Rivera, marzo 5 de 2025

Señores  
E.S.E. HOSPITAL DIVIÑO NIÑO.  
Municipio de Rivera

Referencia: Revisión del del componente Eléctrico del proyecto CONSTRUCCIÓN  
SEGUNDA FASE E.S.E HOSPITAL DIVINO NIÑO MUNICIPIO DE RIVERA  
CENTRO ORIENTE

Figura 3.4. a. Espacios para montaje de equipos.  
Fuente: Elaboración propia.

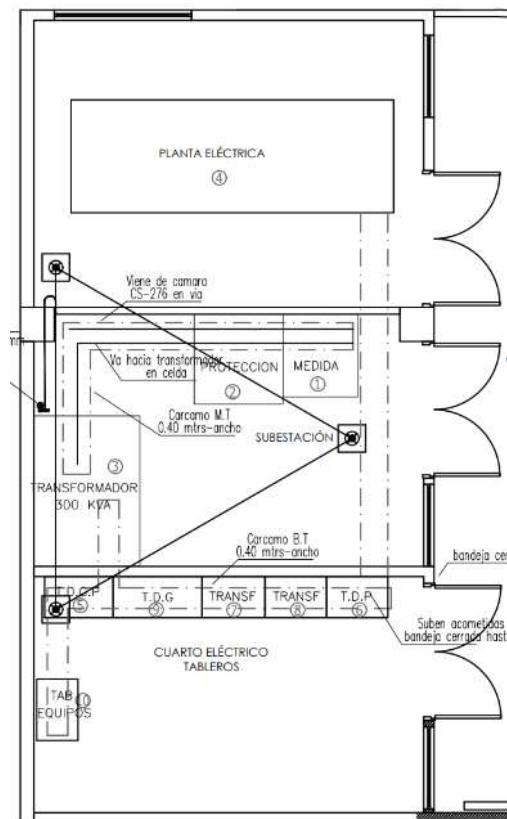
Las distancias de seguridad y los espacios de trabajo para la subestación y planta eléctrica que se estipulan en el presente diseño no cumplen con lo requerido por esta norma, como se evidencia en la siguiente imagen.

“Cuando se tengan partes energizadas expuestas con tensión fase tierra menor o igual a 150 V, el espacio de trabajo mínimo no debe ser inferior a 2 m de altura (medidos verticalmente desde el piso o plataforma) o la altura del equipo cuando este sea más alto, 0,76 m de ancho o el ancho del equipo si este es mayor; y 0,9 m de profundidad del espacio de trabajo frente al equipo. En todos los casos, el espacio de trabajo debe permitir la apertura a 90° de puertas de los equipos. Para tensiones mayores a 150 V y menores o iguales a 1.000 V fase-tierra, se debe aplicar lo señalado en el numeral 110.26 de la NTC 2050 segunda actualización. Para instalaciones de más de 1.000 V fase-tierra, la altura del espacio de trabajo debe ser como mínimo de 2 metros, con un ancho no inferior a 0,92 m y con una profundidad definida por las condiciones de la tabla 110.34 (A) de la norma NTC 2050 segunda actualización, teniendo en cuenta las excepciones del artículo 110.34 de la mencionada norma. Para mayor claridad se debe tener en cuenta la Figura 3.4.a”
